**Raddoppio della linea
Codogno - Cremona - Mantova**

TRATTA CODOGNO- PIADENA

Progetto di Fattibilità Tecnico Economica “Raddoppio linea Codogno – Cremona – Mantova, tratta Codogno - Piadena”, CUP: J84H17000930009.

Osservazioni del Gruppo di Lavoro Interdirezionale per l’esame dei progetti infrastrutturali soggetti a valutazione regionale (DDG 11493 del 31 luglio 2023)

FERMATA DI MALEO
Planimetrie di progetto quota banchina e sottopasso con indicazione del PPO e sezioni di progetto

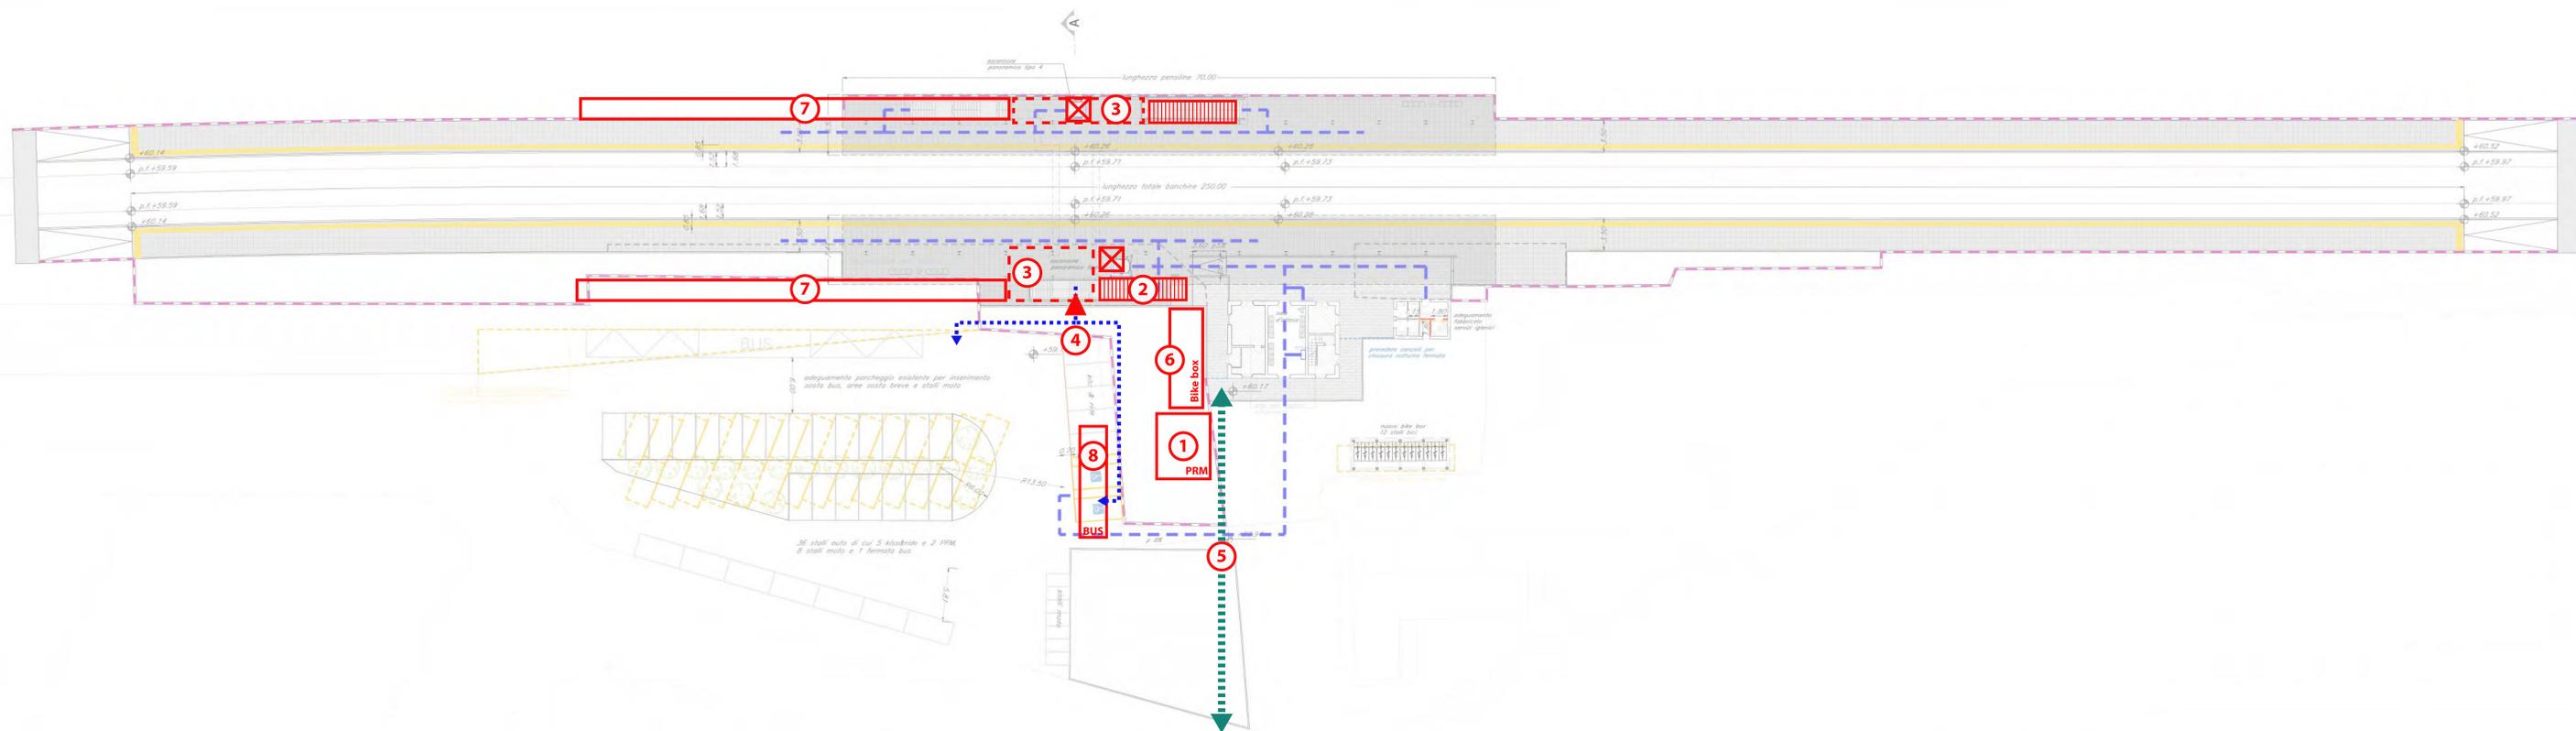
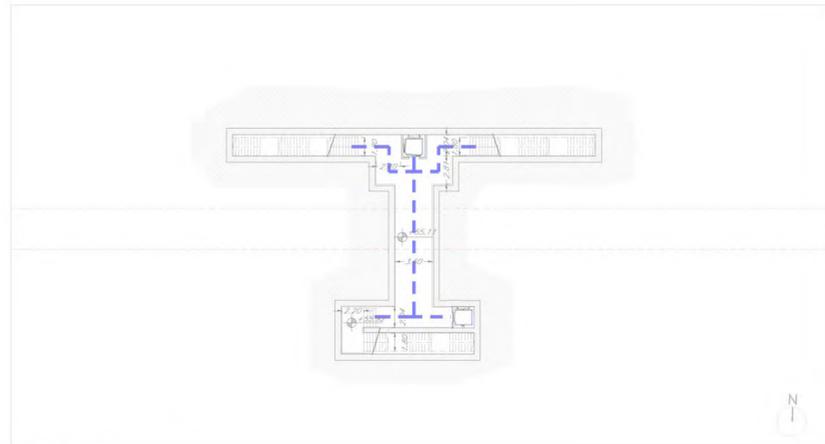
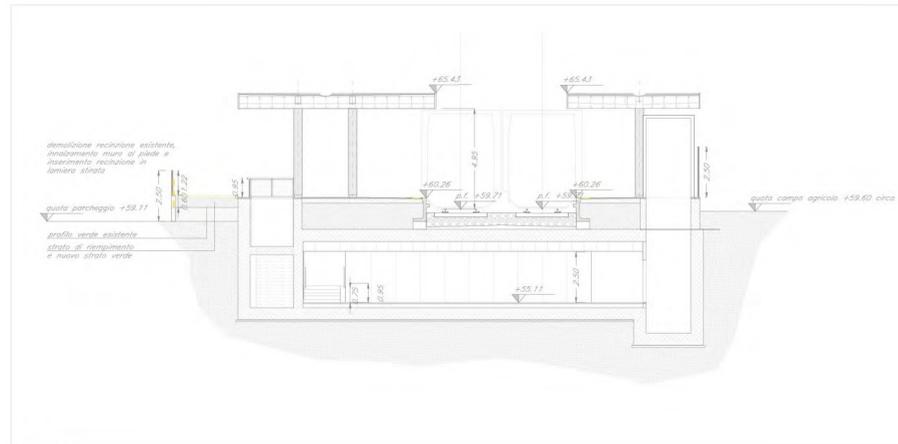
- avvicinare gli stalli PRM all'ingresso della stazione (allegato 1- punto 1);
- allineare le scale con sottopasso (allegato 1- punto 2);
- progettare le scale e le rampe di collegamento verticale ai sottopassi prevedendo un varco nelle solette di copertura, consentendo un'illuminazione diretta degli stessi (allegato 1- punto 3);
- prevedere collegamento diretto tra parcheggio/fermata tpl e sottopasso (allegato 1- punto 4);
- prevedere un percorso ciclo/pedonale dall'ingresso della stazione fino alla rete ciclopedonale esistente (allegato 1- punto 5);
- avvicinare il Bike box all'ingresso della stazione (allegato 1- punto 6);
- inserire le rampe d'accesso ai sottopassi, al fine di facilitare la mobilità dell'utenza con bicicletta a seguito (allegato 1- punto 7).

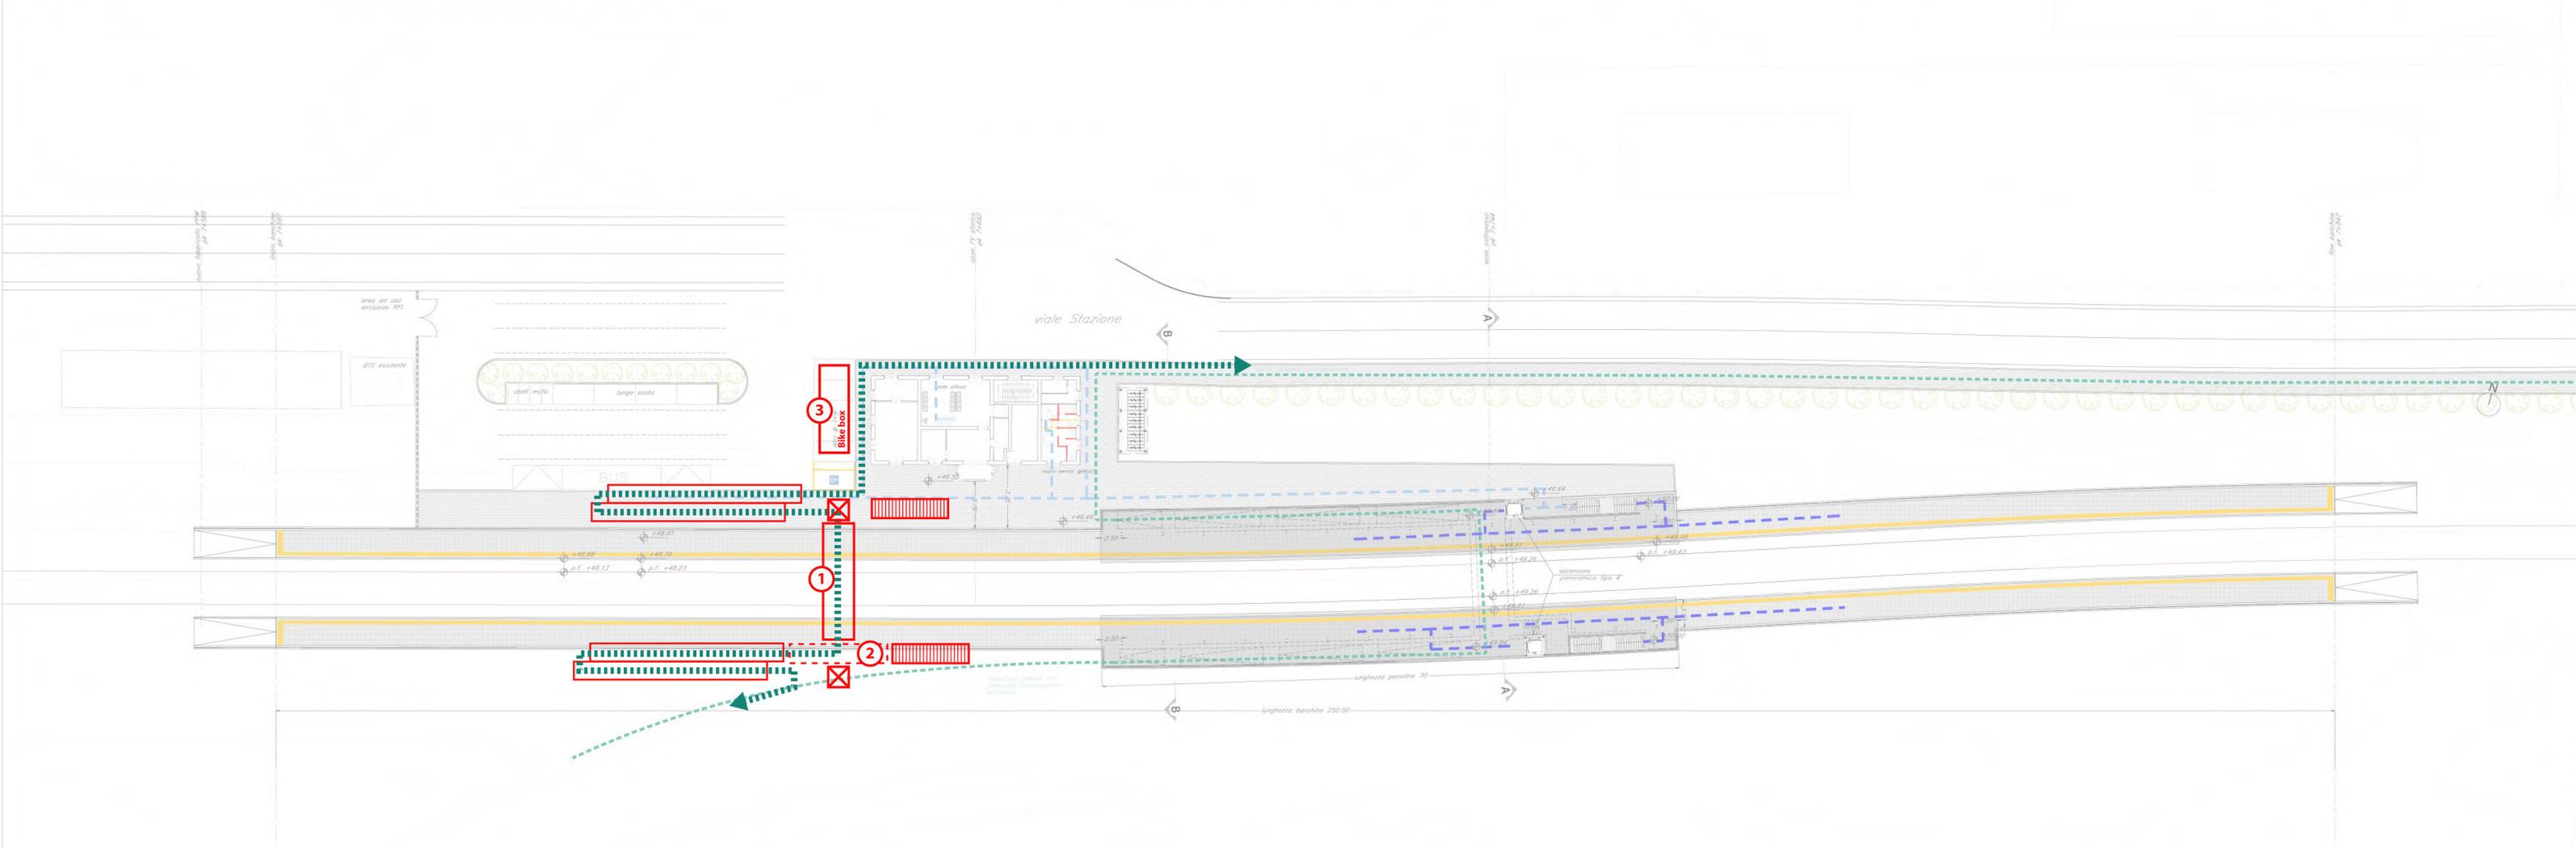
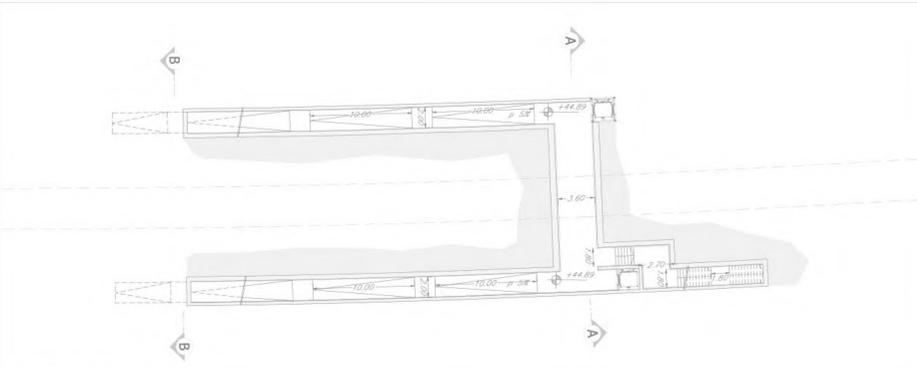
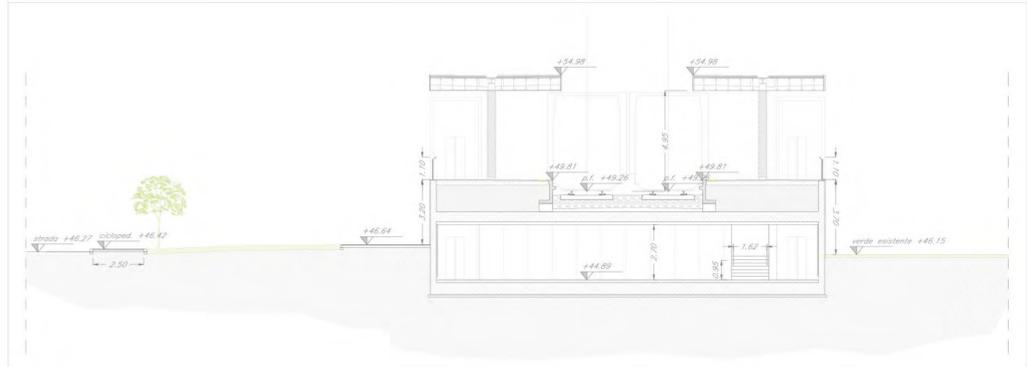
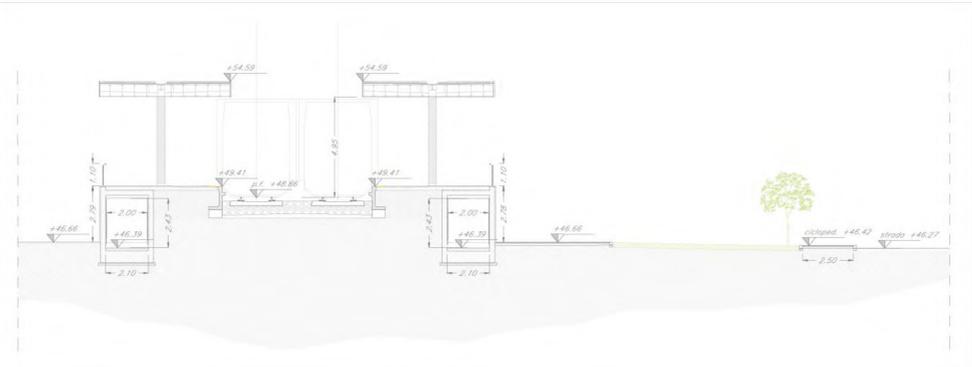
- traslare il sottopasso verso ovest al fine di avvicinarlo al fabbricato viaggiatori e all'accesso di stazione, minimizzando i percorsi pedonali (allegato 2- punto 1);
- progettare le scale e le rampe di collegamento verticale ai sottopassi prevedendo un varco nelle solette di copertura, consentendo un'illuminazione diretta degli stessi (allegato 2- punto 2);
- avvicinare il Bike box all'ingresso della stazione e alla rampa d'accesso al sottopasso (allegato 2- punto 3);

FERMATA DI PONTE D'ADDA
Planimetrie di progetto quota banchina e sottopasso con indicazione del PPO e sezioni di progetto

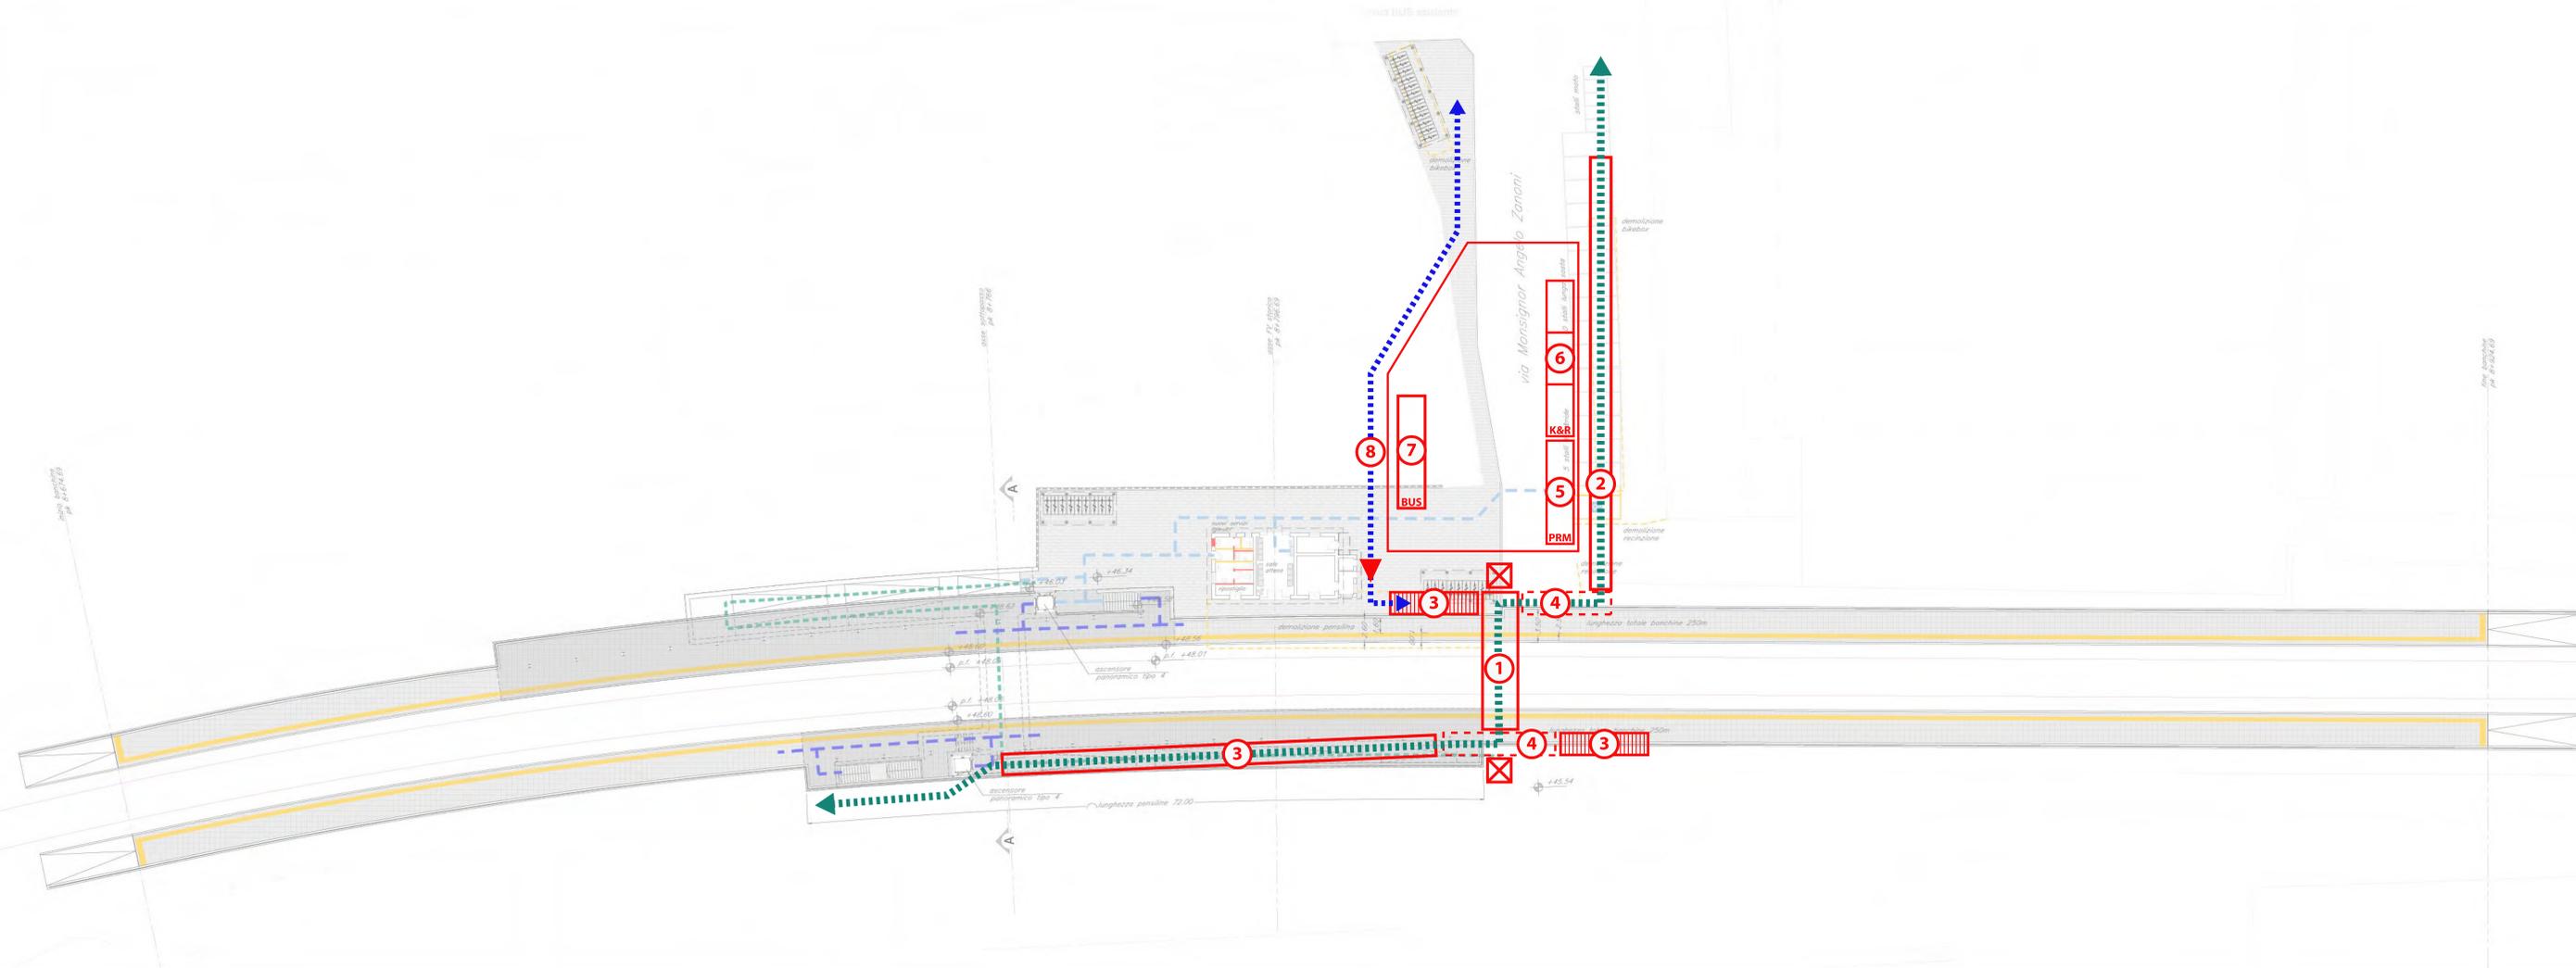
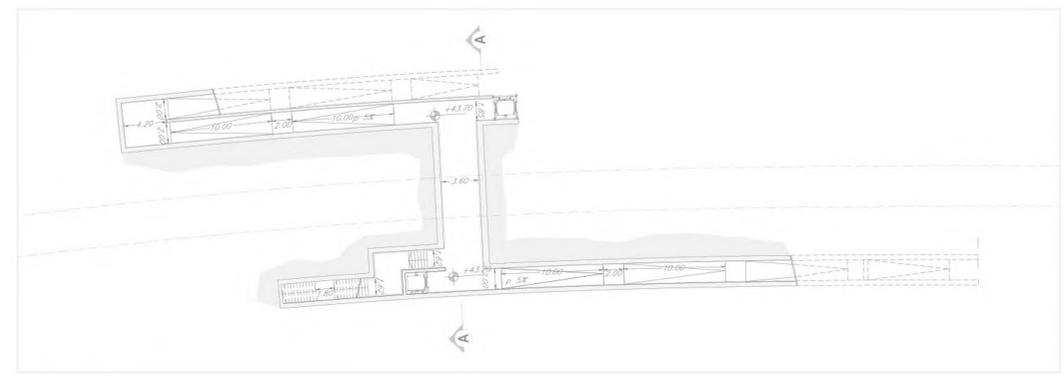
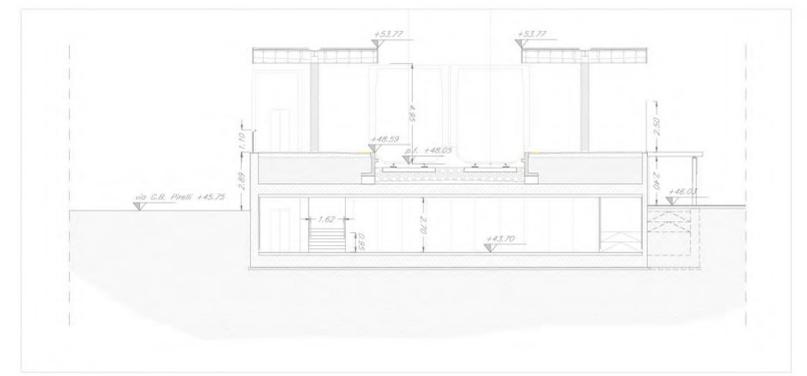
- traslare il sottopasso verso est al fine di avvicinarlo al fabbricato viaggiatori e all'accesso di stazione, minimizzando i percorsi pedonali (allegato 3- punto 1);
- sul lato nord del sottopasso, posizionare la rampa e la scala al fine di minimizzare i percorsi, indirizzando il percorso ciclopedonale verso via Monsignor Zanoni (allegato 3- punto 2);
- posizionare la rampa e scala sul lato sud del sottopasso al fine di minimizzare il percorso ciclabile (3);
- progettare le scale e le rampe di collegamento verticale ai sottopassi prevedendo un varco nelle solette di copertura, consentendo un'illuminazione diretta degli stessi (allegato 3- punto 4);
- avvicinare gli stalli PRM all'ingresso della stazione e all'ascensore (allegato 3- punto 5);
- predisporre gli stalli del Kiss & Ride (allegato 3- punto 6);
